CLARIFICAREA NR. 1 LA DOCUMENTATIA DE ATRIBUIRE
EXECUTIE LUCRARI AUTOSTRADA FOCSANI - BACAU
LOT 3 RĂCĂCIUNI - BACĂU km 74+380 – km 95+902,35
COD UNIC DE IDENTIFICARE CONTRACT: 16054368/2022/3348/S12

CENTRALIZATOR

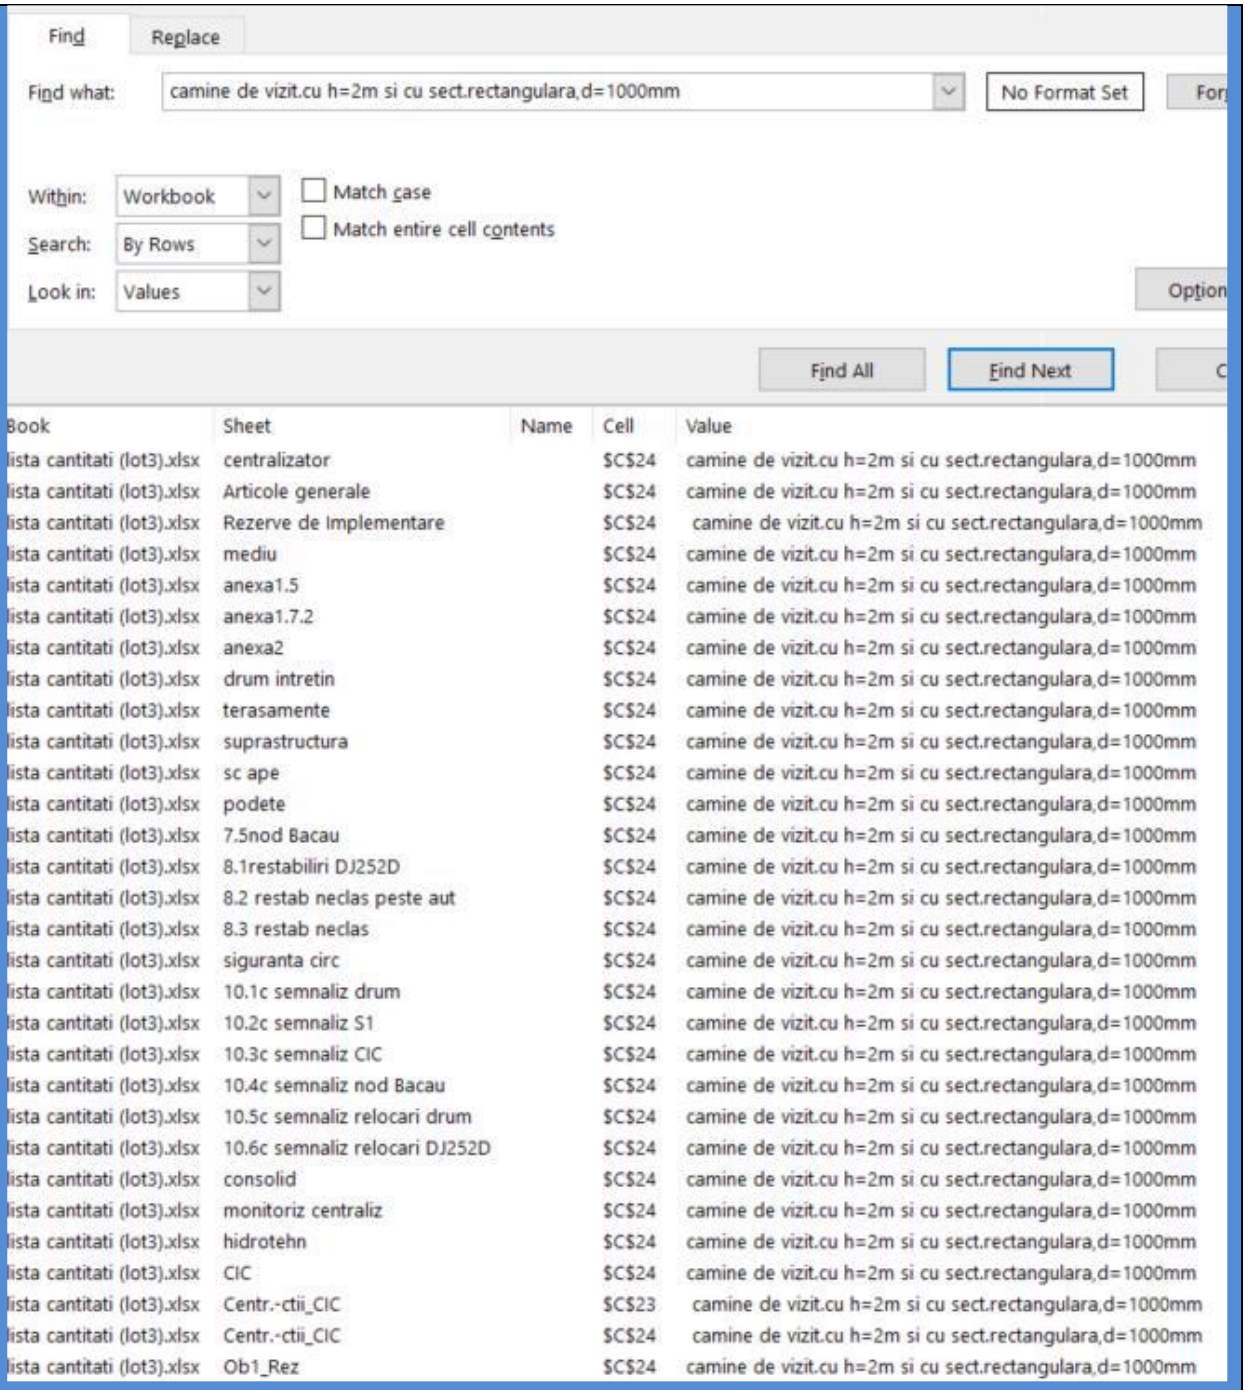
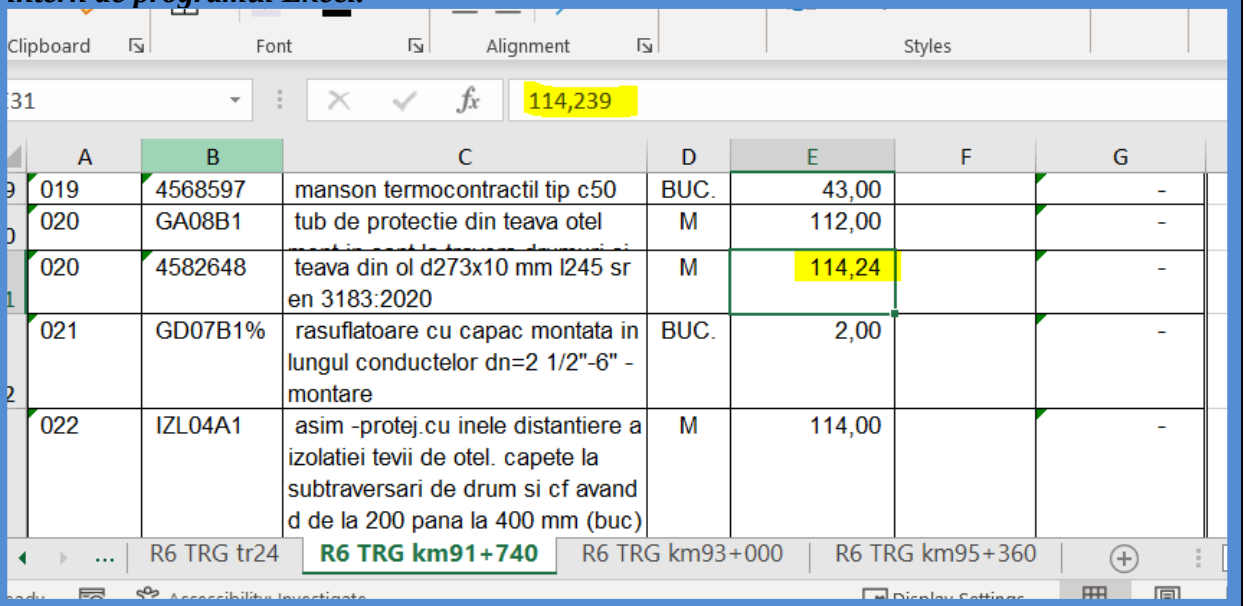
• *25 cm strat din balast, sort 0 - 63;* ➢ *Profil curent, altul decât rampele pasajelor:* *25 cm strat din balast, sort 0 – 63.*
Intrebare 54	***Va rugam revizuiti si retransmiteti listele de cantitati avand in vedere faptul ca textul "camine de vizit.cu h=2m si cu sect.rectangulara, d=1000mm" a fost inserat in numeroase liste de cantitati in celula C24, fara a avea legatura cu continutul acelor liste (spre exemplu Centralizatorul, Articolele generale, Rezervele de implementare etc.)***

Raspuns 54	**Autoritatea Contractanta republica Listele de Cantitati revizuite. In acest sens a se vedea Anexa 2 la prezenta Clarificare - Listele de cantitati revizuite.** **<u>Aceste Liste de cantitati revizuite inlocuiesc Listele de cantitati publicate initial in cadrul documentatiei de atribuire si vor fi utilizate IN MOD OBLIGATORIU de catre ofertanti la intocmirea Propunerilor financiare.</u>**
